表 1 JSME 発電用原子力設備規格 設計・建設規格 (2012 年版 (2015 年追補含む)) (第 I 編 軽水炉規格) (JSME S NC1-2012/2013/2014/2015)

正誤表

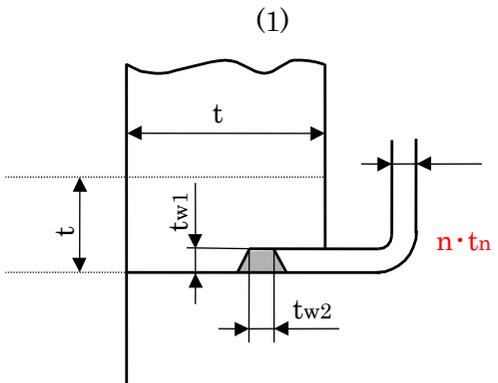
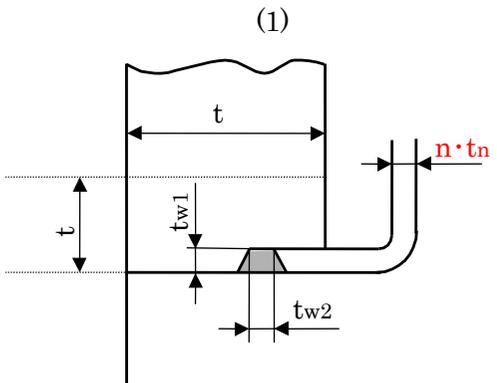
No.	ページ番号	規格番号	誤	正	備考
第5章 管					
1	I-5-152	図 PPD-4010-6	 <p style="text-align: center;">.....</p> <p>(注) tは、管の厚さ (mmを単位とする)</p> <p style="text-align: center;">.....</p>	 <p style="text-align: center;">.....</p> <p>(注) tは、管<u>またはネックリング</u>の厚さ (mmを単位とする)</p> <p style="text-align: center;">.....</p>	2010年追補版以降
